## Tilsynsrapport til offentliggørelse

Virksomheder  
J.nr. 2019-6814  
Ref. anelb/ulsee  
Dato: 27.06. 2024

Frederikshavn Forsyning A/S , Affaldsforbrændingsanlægget. Vendsysselvej 201, Frederikshavn

Udendørs del af DeNox anlæg; Ammoniakvandstank, styringstavle, pumpe og påfyldningsstuds.

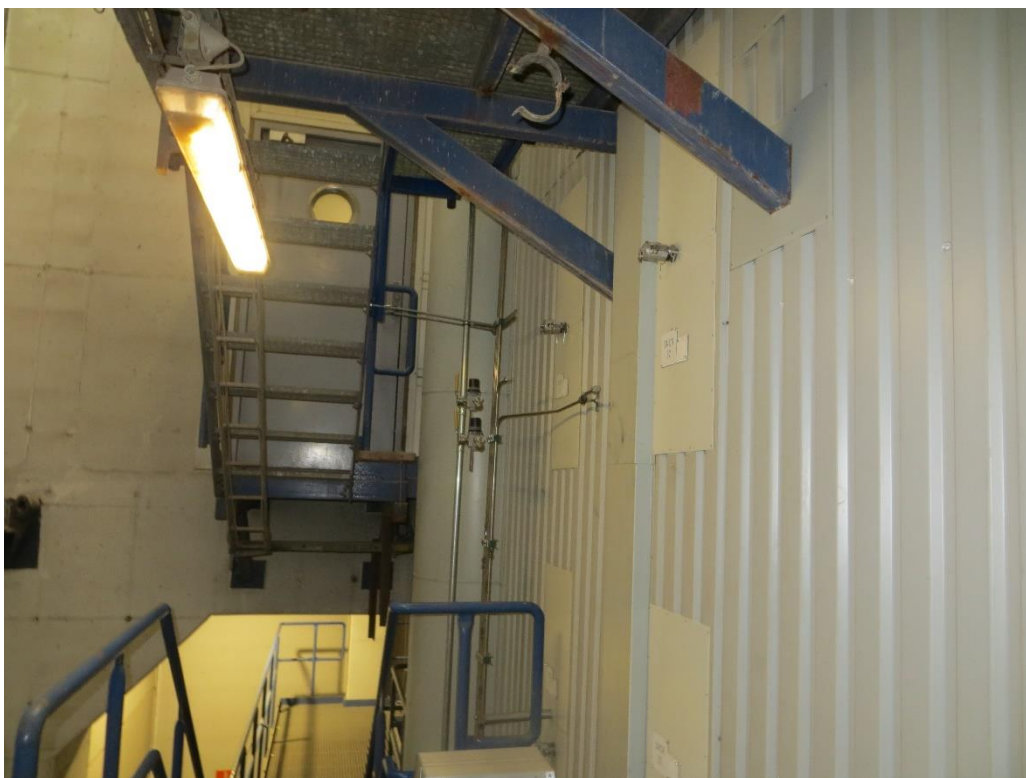
Der er etableret dobbeltvægget tank med indvendig alarm som beskrevet i ansøgningen.

Afløb ved påfyldningsstudsden blokeres under tankning.

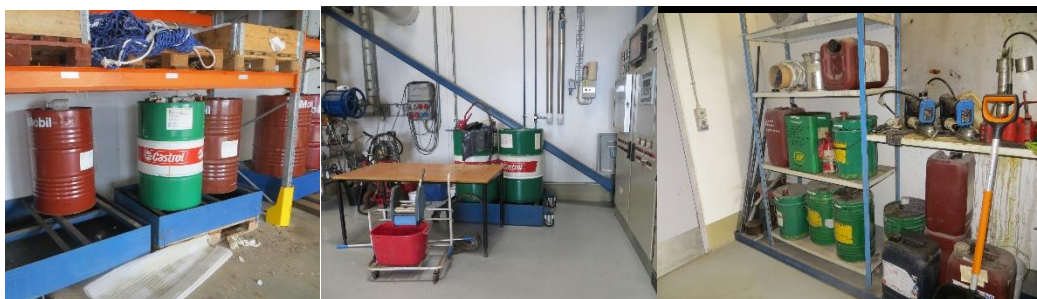
FAF har udlånt det østlige areal til anden bruger. Arealet anvendes til et større containeroplag og adgangsvej som benyttes af nabovirksomhederne. Arealet er afgrænset fra FAF med solidt hegn og aktiviteterne er ikke teknisk eller forureningsmæssigt forbundet til affaldsforbrændingsanlægget.

Hvis der er affald i containerne, er det en særskilt godkendelsespligtig aktivitet.

Miljøstyrelsen oplyste at FAF skal sikre, at de ikke har ansvaret for aktiviteterne på arealet fx ved at sikre en kontrakt hvor der tydeligt står at lejer er ansvarlig for aktiviteter.

FAF skal fremsende en ny tegning, hvor dette areal ikke fremstår som en del af forbrændingsanlægget miljøgodkendte areal og dokumentation for, at anden virksomheden har ret til at have aktiviteter på arealet. Alternativt skal FAF søge om tillægsgodkendelse og fx støj fra kørsel og håndtering af containere skal indgå i FAF samlede støjkortlægning.
